BOLETIM INFORMATIVO TÉCNICO

BT- EL_21-014.REV.0	ARCON PAC30000FM9 / QFM9 – NÃO DESLIGA MOTOR VENTILADOR NO CONTROLE REMOTO
---------------------	--

LIGAÇÃO INCORRETA NO BORNE 1L

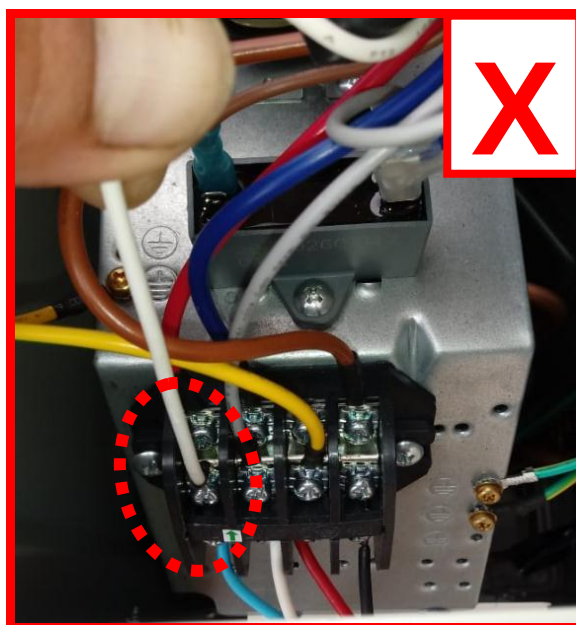
Informamos que nos modelos de Condicionadores de Ar **30000 FM9 / QFM9**, em que for constatado que o **Motor Ventilador da Unidade Externa não Desliga no controle remoto**, recomendamos proceder conforme exposto abaixo:

Verifique se as ligações dos bornes da unidade externa não estão com a ligação invertida, conforme abaixo:

LIGAÇÃO CORRETA NO BORNE 4L1

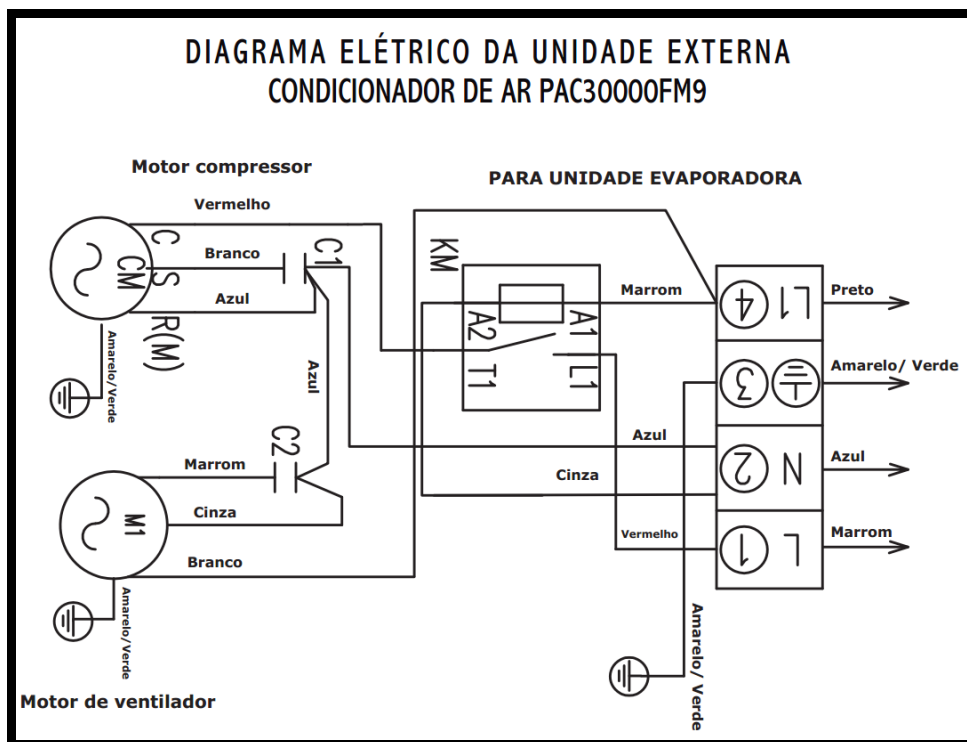
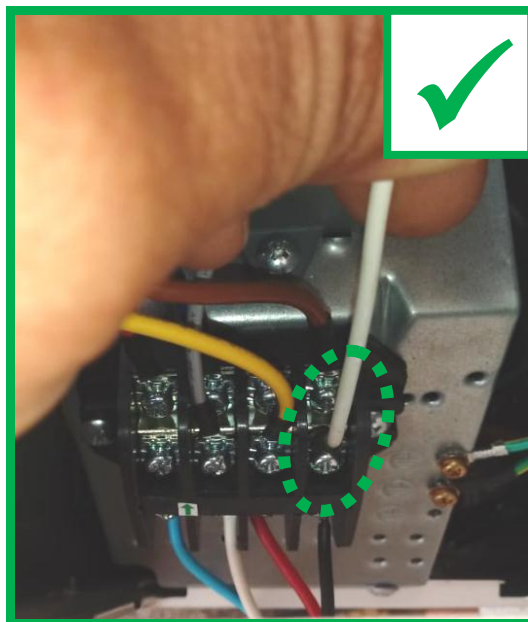
Caso seja constatado a ligação invertida no produto, realizar a correção da ligação conforme diagrama elétrico abaixo:
